DODATEK Č. 1

SMLOUVĚ O PROVEDENÍ STAVBY

„ČOV Lanškroun – Stavební úpravy“

Změnový list č.02

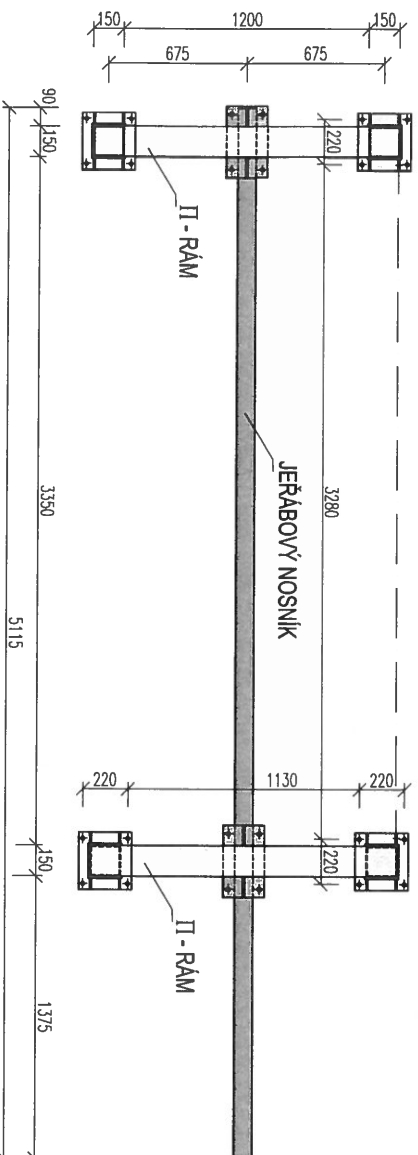
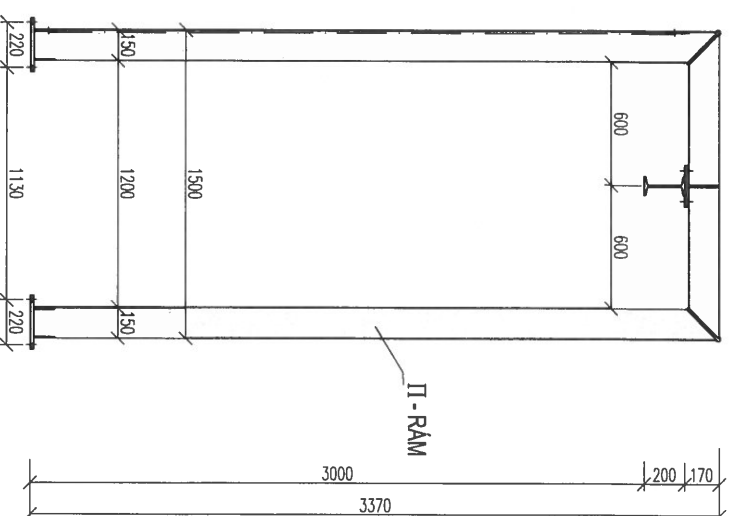
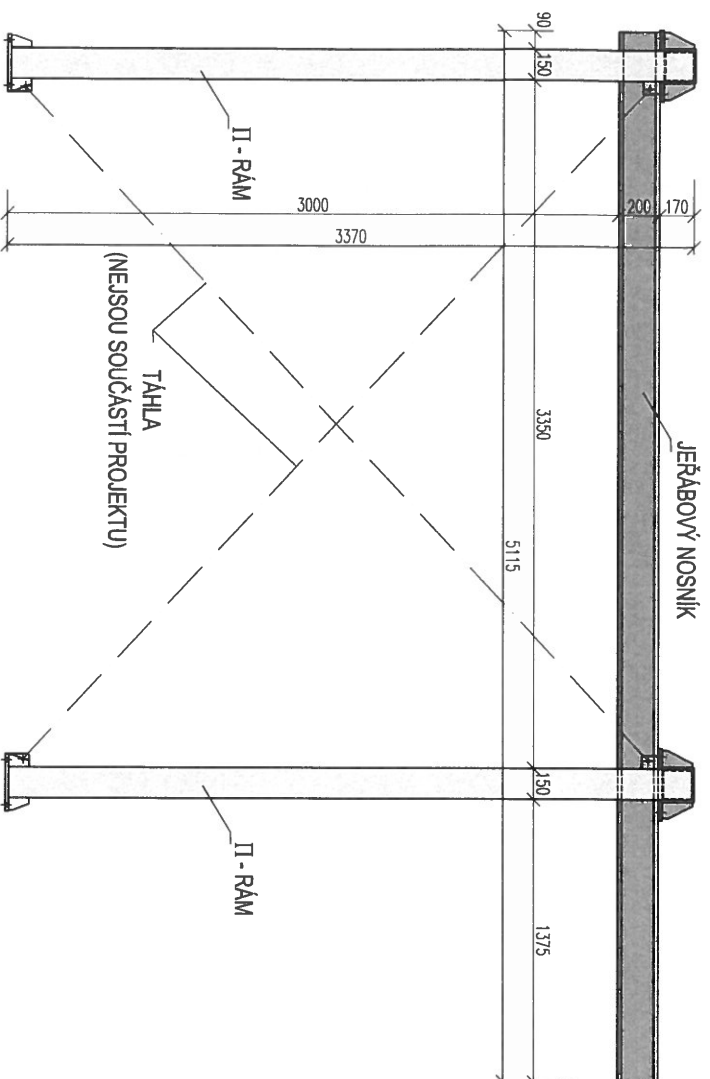
b) Jeřábová dráha

V projektu nebyla jeřábová dráha uvažována. Změna řeší doplnění jeřábové dráhy pro manipulaci s čerpadly. V návaznosti na bezpečnost pracovníků pro manipulaci s čerpadly (hmotnost jednoho čerpadla je přes 300kg bez příslušenství). Požadovaná nosnost dráhy pro břemena do 500 kg.

- a) Do otvoru bude osazen nerezový rám s kompozitním odnímatelným roštem
- b) Jeřábová dráha bude vyrobena na základě statického výpočtu a výkresu.
- c) Zábradlí bude vyrobeno z nerezi

DO BETONU KOTVIT POMOCÍ SVORNIKŮ M16 PEVNOSTNÍ ŘÁDY 8.8.
 SVORNIKY ZALÍT DO BETONU NA CHEMICKOU MALTU DO VRTŮ HLoubKY MIN. 150 mm
 PŘI MONTÁŽI ZAJISTIT SAMOSTATNĚ STOJÍCÍ II - RÁMY PROTI ZŘÍCENÍ !!!
